Toetsing op Veiligheid primaire waterkeringen

Provincie Overijssel

Toetsverslag 3e toetsronde 2006-2011

9 Vollenhove
10 Mastenbroek
11 IJsseldelta
53 Salland
vbk 6 Spoldersluis
vbk 25 Ramspolkering

Beoordeling aansluiting van waterkering op hoge grond (HAP)

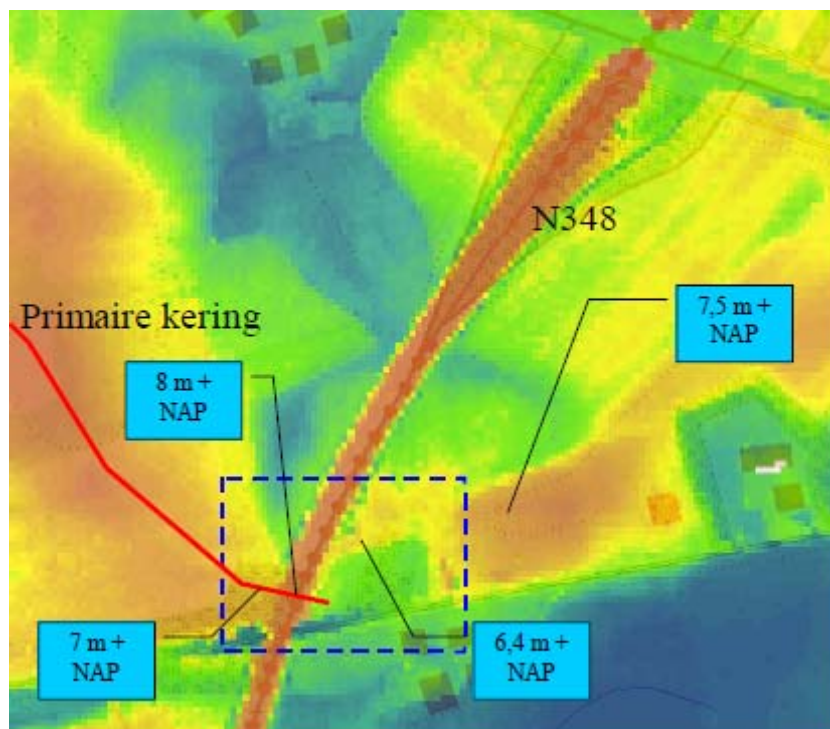
De beheerder, waterschap Groot Salland heeft voor HAP het oordeel voldoende gegeven. De provincie stemt hier mee in. De waterkering sluit goed aan op de hoge grond. Hoogte en stabiliteit van de waterkering scoren bij de aansluiting voldoende. Het toetspeil volgens de HR2006 is 5, 28 m + NAP. De hoge grond (de N348 en ten oosten daarvan) waar de dijk op aansluit is minimaal ruim een meter boven dit peil, zie onderstaande figuur.

Beoordeling achterloopsheid van hoge gronden (HAL)

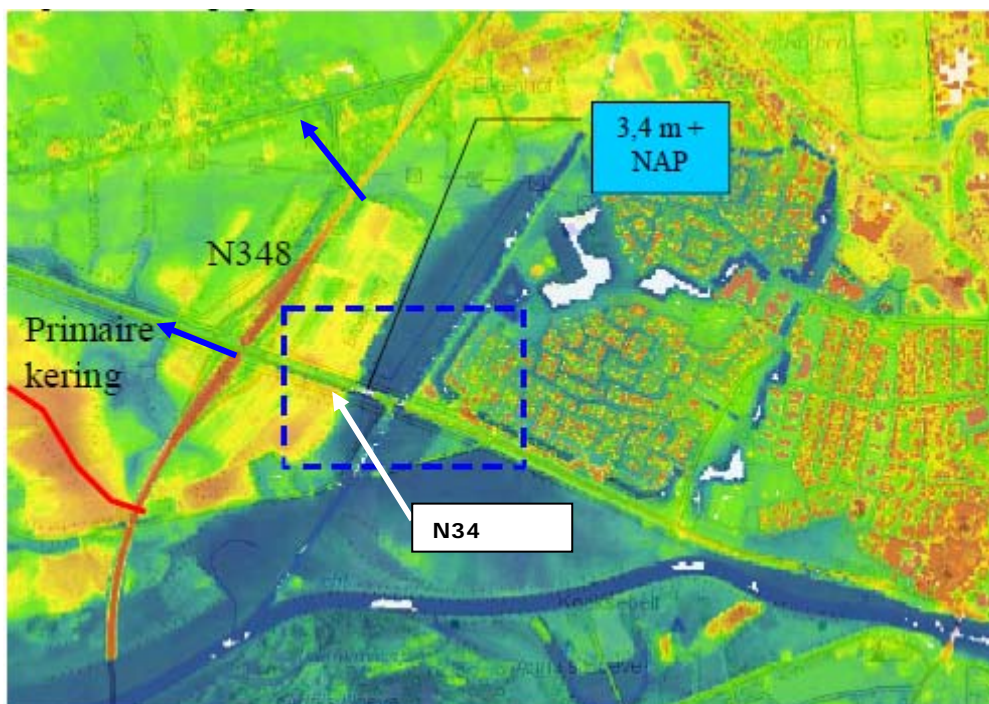
Het oordeel van de provincie voor HAL luidt "onvoldoende".

Een belangrijk aandachtspunt bij deze locatie is dat de in bovenstaande figuur getoonde hoge gronden verder naar het noordoosten een depressie vertonen. Dit is weergegeven in onderstaande figuur (blauwe kader).

Figuur: hoogten stad Hattem als mogelijk begin en eindpunt van dijkringen 11 en 52

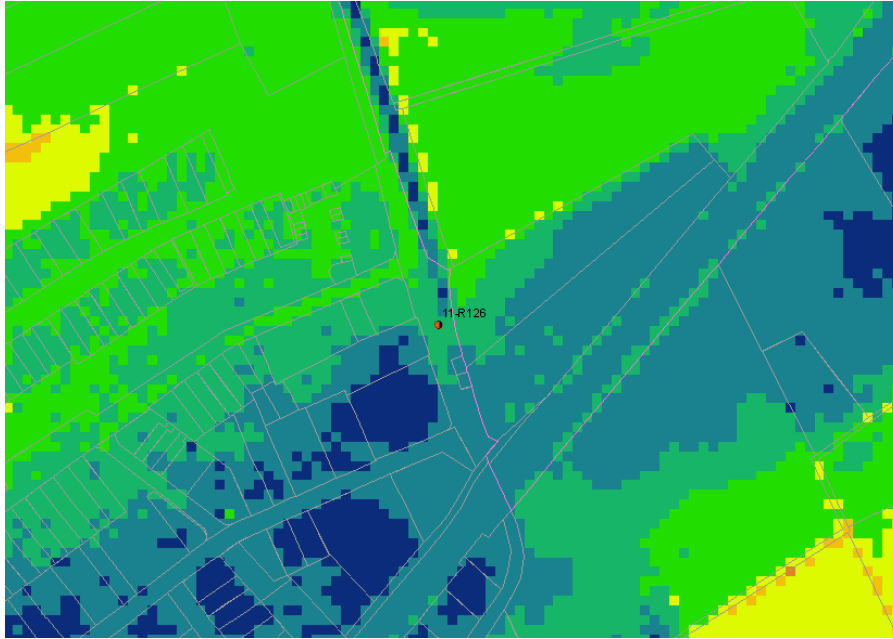
Dijkkring 11 IJsseldelta sluit bij Hattem aan op de keersluis Het Bastion, dat bij dijkkring 52 Oost-Veluwe is getoetst. De aansluitende hoge gronden zijn te laag om water te keren.

- De provincie beveelt aan om het nog vast te stellen Wettelijk Toets Instrumentarium 2011 (WTI2011) de scheiding tussen de dijkkring 52 Oost-Veluwe en dijkkring 11 IJsseldelta te verplaatsen naar de stad Hattem, waardoor wel een logische aansluiting op de hoge gronden ontstaat.

Hoogtekaart ter plaatse van aansluiting waterkering op hoge grond

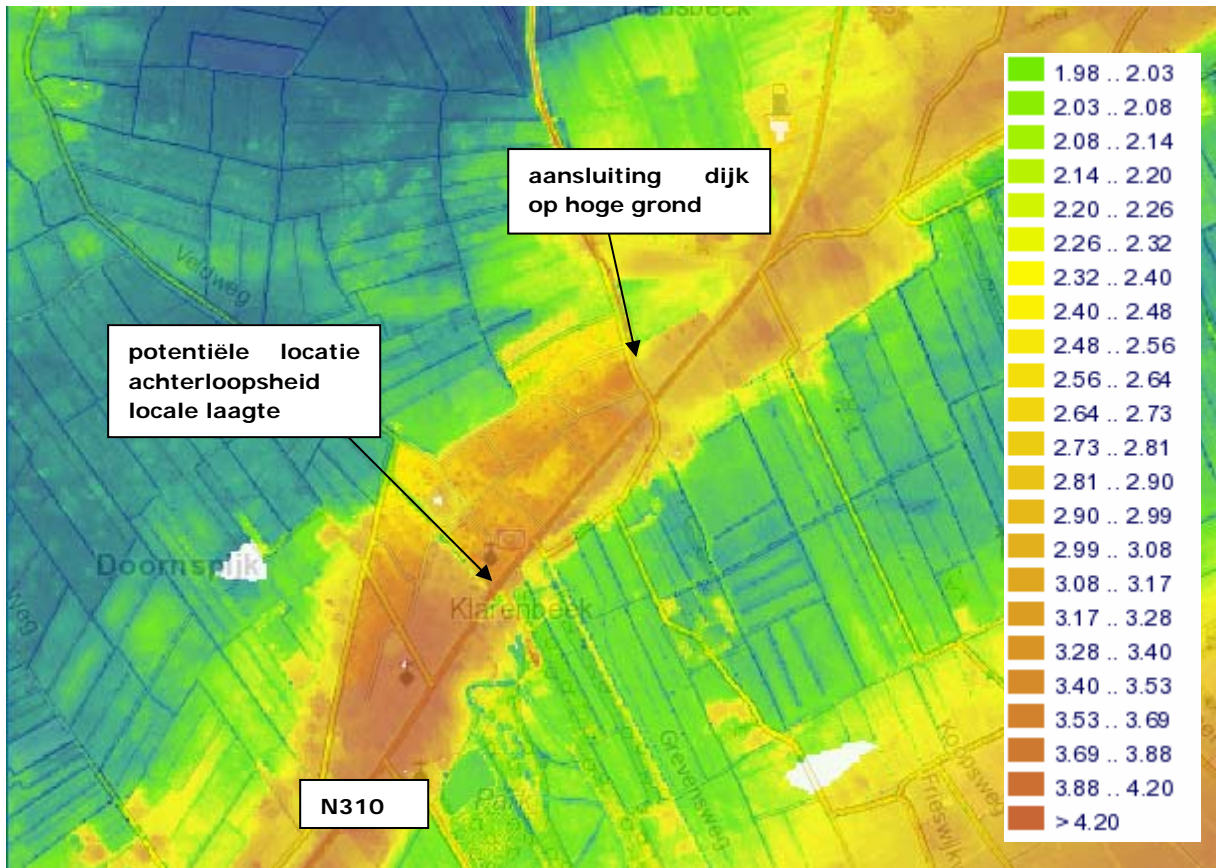
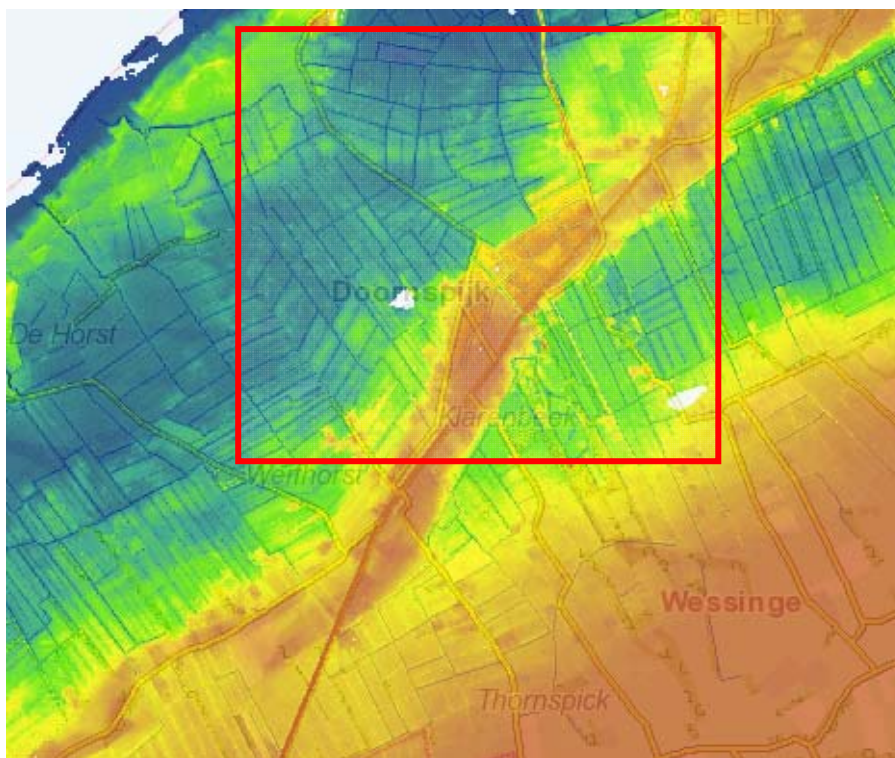
Er moet worden nagegaan welke functie de duiker op dit moment heeft, of er een afsluitmiddel in zit. Tijdens hoogwater zal deze locatie geïnspecteerd moeten worden.

- De provincie constateert dat de aansluiting op de hoge gronden "onvoldoende" scoort.
- Dit zou bij de herziening van het WTI 2011 hersteld moeten worden. (zie hoofdstuk 13)

Beoordeling aansluiting van waterkering op hoge grond (HAP)

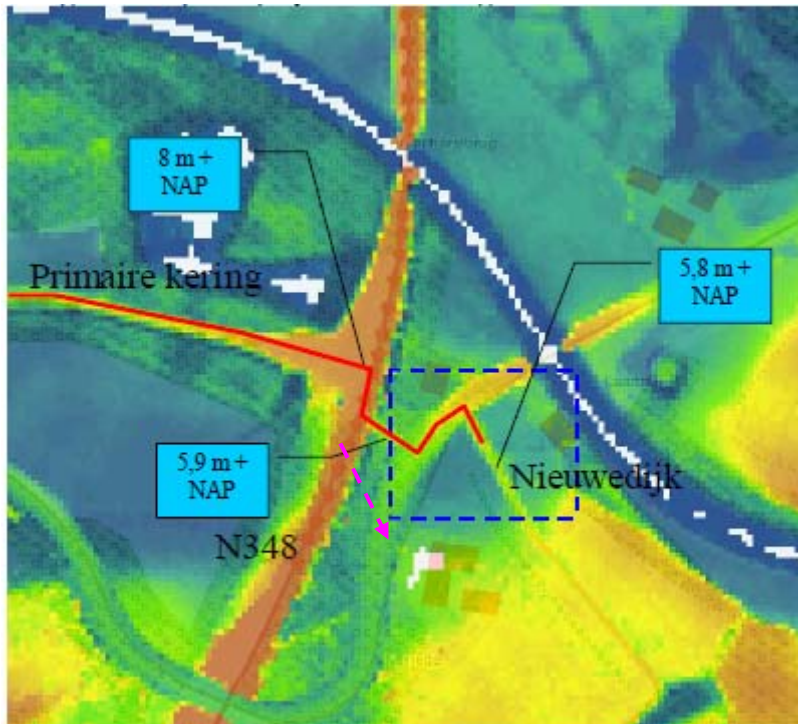
De beheerder heeft voor HAP het oordeel 'onvoldoende' gegeven. De provincie stemt hier mee in. Voor hoogte (HT) luidt het oordeel "goed". Het spoor STBI scoort "onvoldoende". De overige stabiliteitsspooren scoren "voldoende". Het toetspeil volgens de HR2006 is 5,27 m + NAP. De Nieuwedijk direct ten oosten van de N348 heeft een hoogte van ongeveer 5,8m + NAP.

Figuur c Hoogtekaart met potentiële locaties voor achterloopsheid

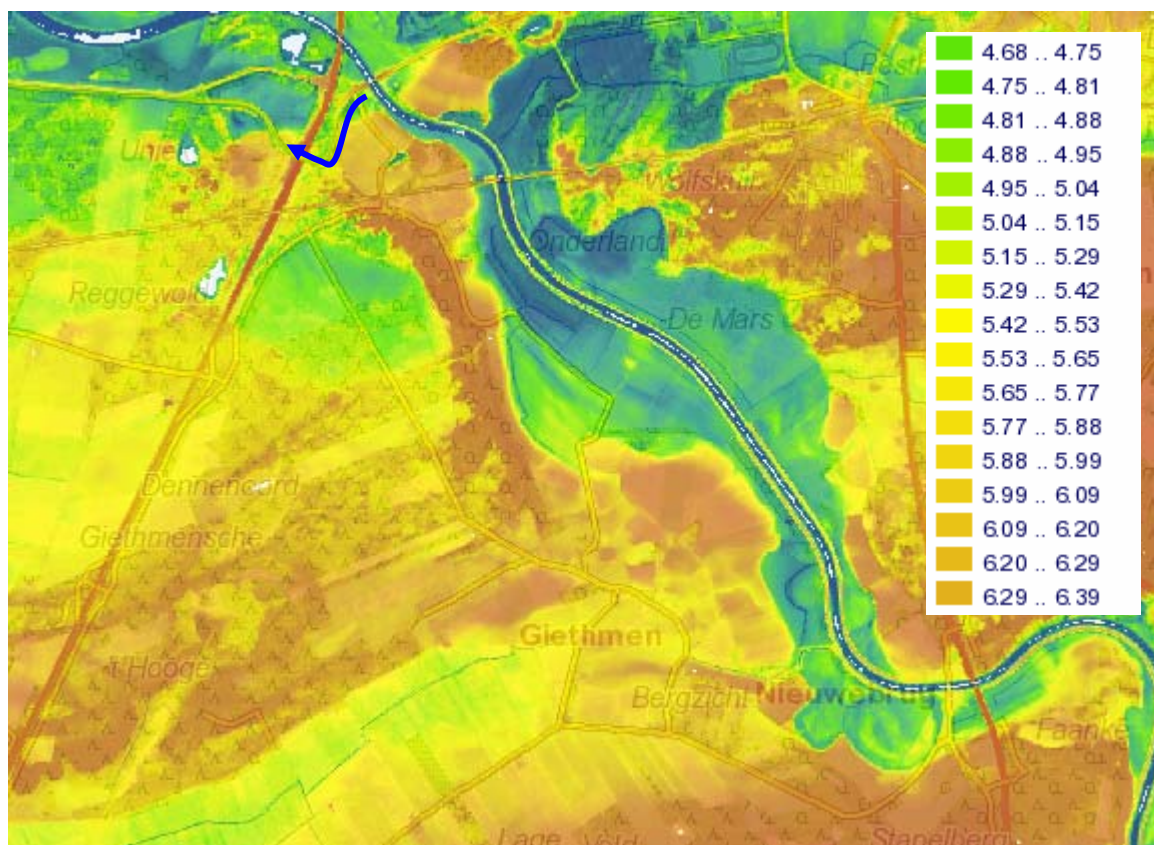
Een beheermaatregel is inspectie van de Nieuwedijk bij hoogwater.

- De provincie constateert dat de primaire waterkeringen van dijkkring 53 bij Ommen niet volledig aansluit op de hoge gronden. Er wordt geconstateerd, dat er achterloopsheid mogelijk is.
- De provincie doet de aanbeveling aan het Rijk om de WTI2011 op dit punt aan te passen. (zie hoofdstuk 13)

Beoordeling aansluiting van waterkering op hoge grond (HAP)

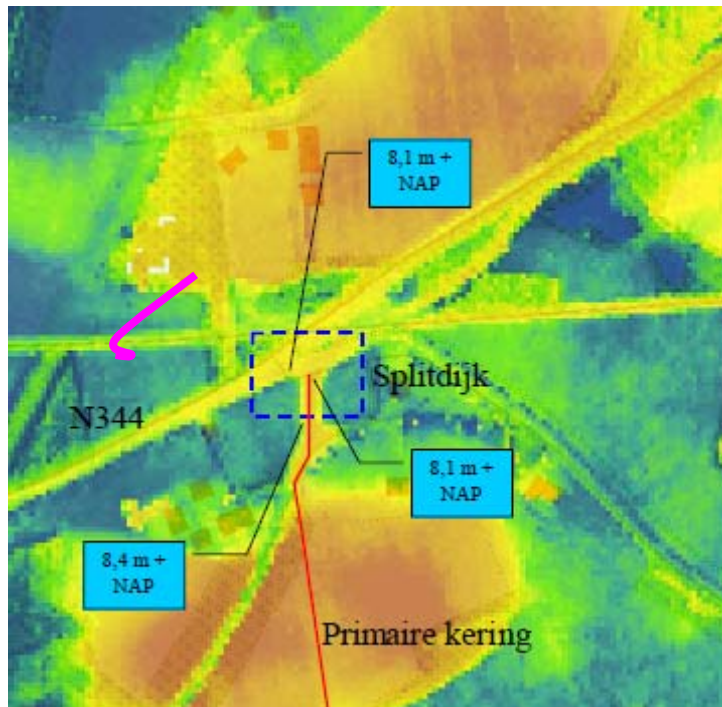
Het oordeel van de beheerder luidt "onvoldoende" omdat de hoogte (HT) "onvoldoende" scoort. Alle stabiliteitssoren scoren minimaal "voldoende". De Provincie stemt hier mee in.

Hoogtekaart met potentiële locaties voor achterloopsheid

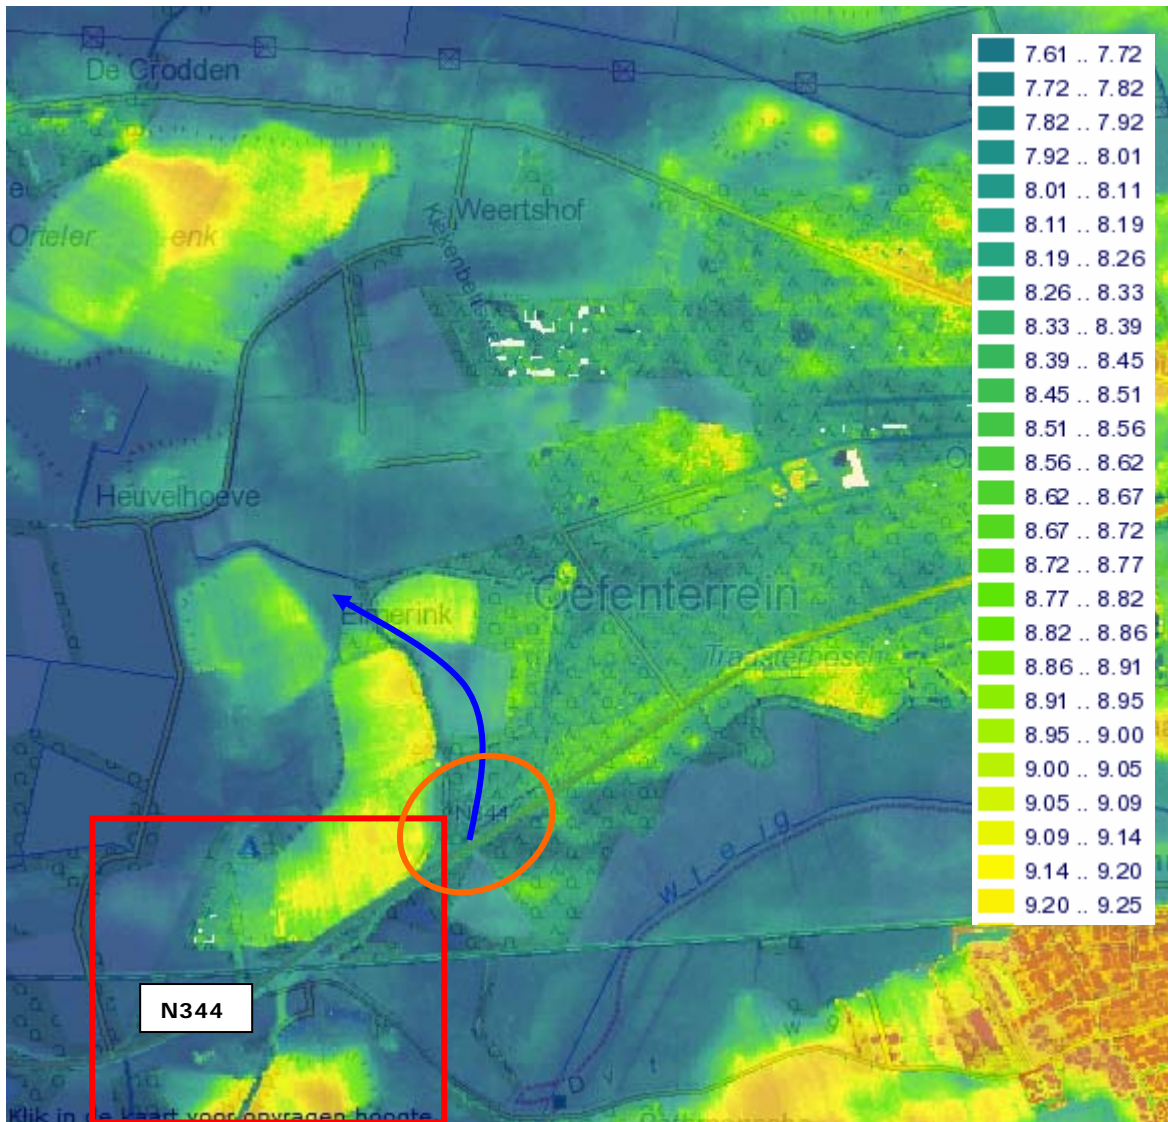
Bij hoogwater dient de N344 geïnspecteerd te worden op de kritieke locatie (oranje ellips).
